О предложениях и замечаниях к
Проекту СП 2.13130

Направляю сводку замечаний и предложений по проекту СП 2.13130.
О принятых или отклоненных решениях по сводке прошу сообщить.

Сводка

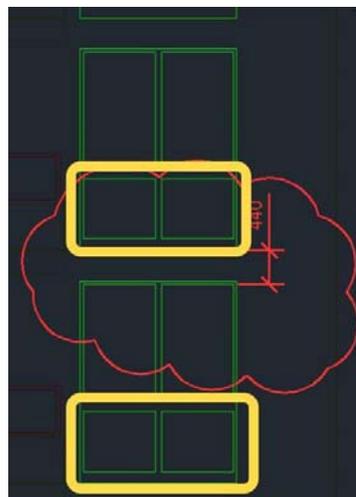
<p>должны иметь аварийный выход, соответствующий одному из следующих требований:</p> <ul style="list-style-type: none"> - выход должен вести на балкон или лоджию с глухим простенком не менее 1,2 метра от торца балкона (лоджии) до оконного проема (остекленной двери) или не менее 1,6 метра между остекленными проемами, выходящими на балкон (лоджию); - выход должен вести на переход шириной не менее 0,6 метра, ведущий в смежную часть здания; - выход должен вести на балкон или лоджию, оборудованные наружной лестницей, поэтажно соединяющей балконы или лоджии. 	<p>ГОСТ 1.5-2001 Межгосударственная система стандартизации (МГСС). Стандарты межгосударственные, правила и рекомендации по межгосударственной стандартизации. Общие требования к построению, изложению, оформлению, содержанию и обозначению (с Изменением N 1)</p> <p>4.2 Деление текста</p> <p>«4.2.1.1 При делении текста стандарта на пункты и подпункты необходимо, чтобы <u>каждый пункт (подпункт) составлял отдельное положение стандарта, то есть содержал законченную логическую единицу.</u>»</p>

В настоящее время в жилых и общественных зданиях заполнения проемов проектируются по принципц – «окно в пол». Данные решения сегодня уже не являются чем-то уникальным и должны быть различные требования, которые позволяют уйти от расстояния по вертикале в 1,2м в плоскости одной наружной стены!

Как вариант указать требования, что часть оконной конструкции должна быть противопожарной, см.рис. ниже – выделено желтой рамкой.
